| <b>Stavba:</b>  | VŠCHT Praha – Rekonstrukce prostor uvolněných z pronájmu (etapa I) v budově B ul. Zikova – kancelářská část |                 |               |                |
| <b>Název změny:</b>   | 45 Zhotovení šikmých částí skleněných příček  |                 |               |                |

## ZL45 - Zhotovení šikmých částí skleněných příček

| Příloha č.2 Grafická příloha  |   |                 |               |                |

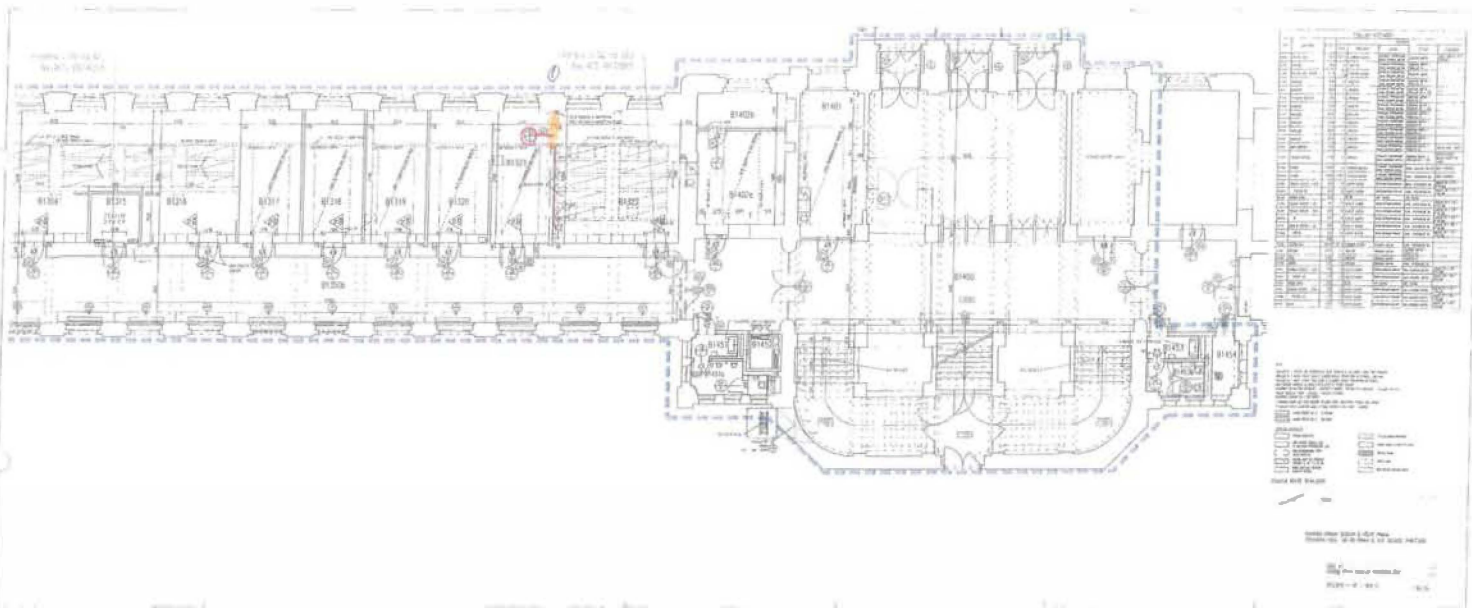
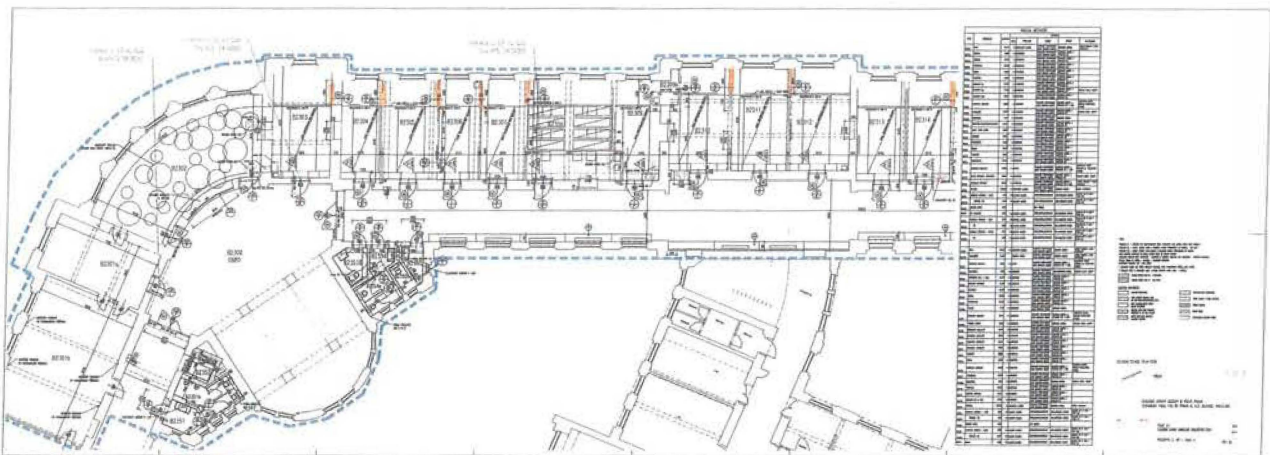
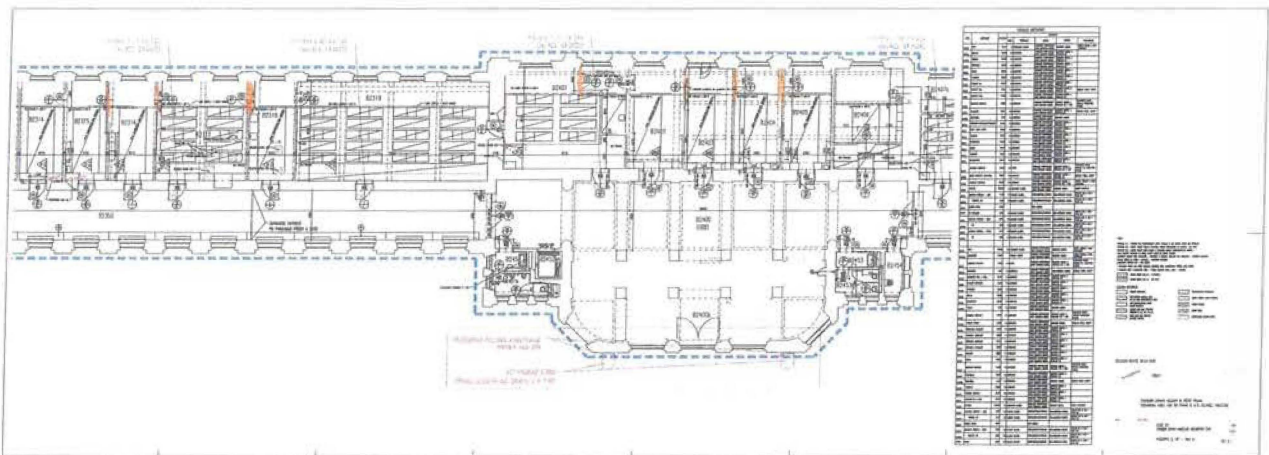
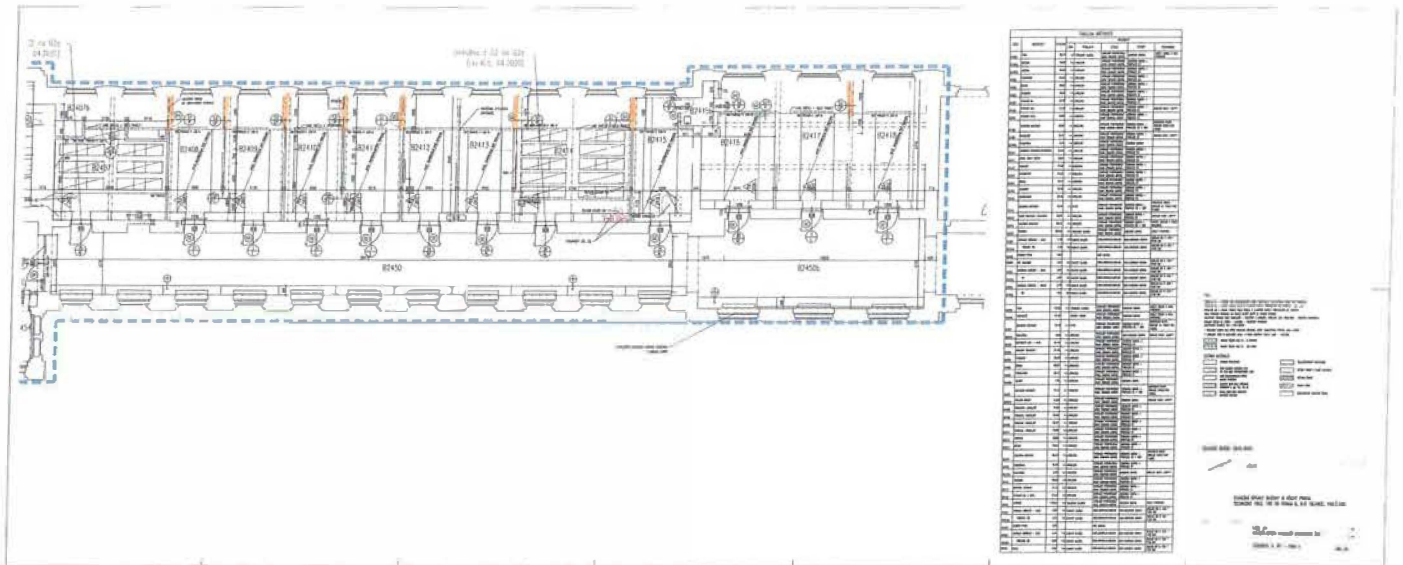
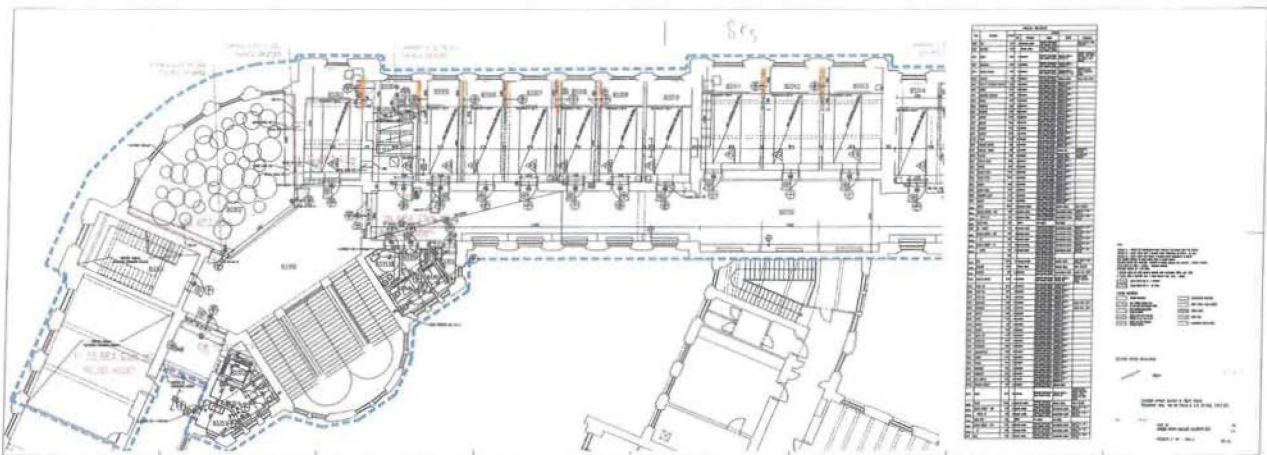
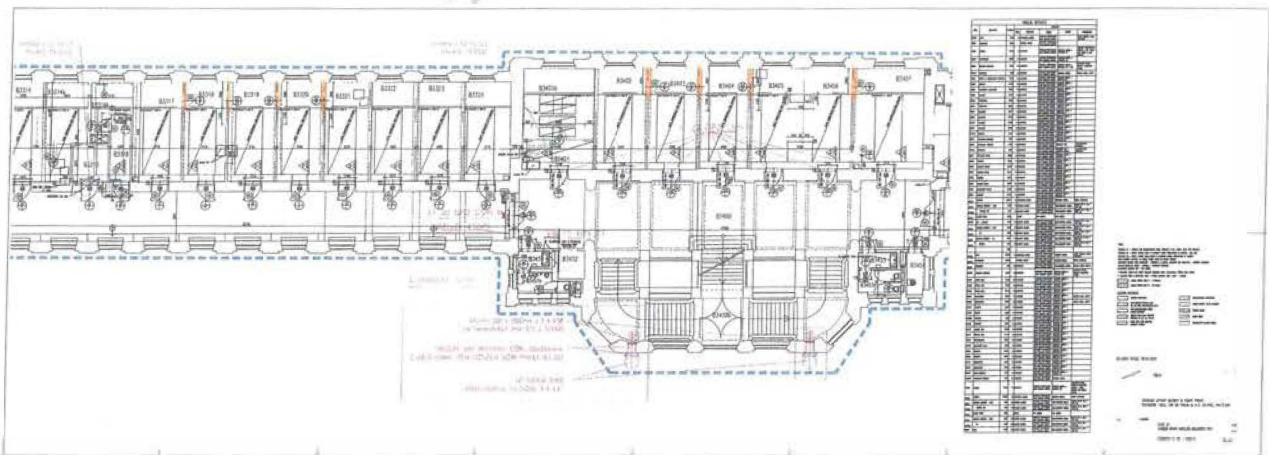
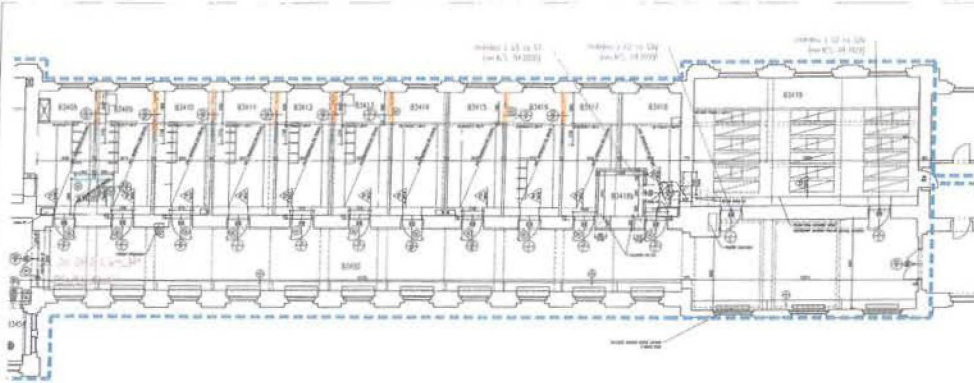
| Na základě skutečných rozměrů stávajících konstrukcí v jednotlivých podlažích při zaměření rozměrů pro dodávku a montáž skleněných stěn a dveří byl zjištěn rozměrový nesouhlas. Z tohoto důvodu muselo dojít k úpravě jednotlivých pozic, který bude zohledňovat rozměrovou disbalanci stávajících navazujících konstrukcí. ZL je realizován za splnění podmínek § 222 odst. 4 ZZVZ jako nepodstatná změna závazku ze smlouvy. |   |                 |               |                |
| Provedení výroby a montáže jednotlivých pozic fixních dílů dle skutečného stavu na stavbě se zohledněním tvaru stávajících navazujících konstrukcí. Polohy úprav dle grafické přílohy.  |   |                 |               |                |

Potvrzují, že šikmé řezání skel DVZ neobsahovala. V projektu jsme vycházeli z geodetického zaměření stavby s předpokladem, že šikmosti či lokální nerovnosti stěn vyřeší osazovací "U" lišty. Po přeměření stávajících konstrukcí v místě každé prosklené stěny během realizace bylo zjištěno, že osazovací lišta nerovnosti nepřekryje a proto bylo nutné rozměry každého prvku upravit dle zaměření navazujících stěn v místě osazení.

TDS respektuje provedení prvků s osazením do U-lišt a formátování skel dle zaměřených rozměrů na stavbě. Toto nebylo v DVZ uvažováno.
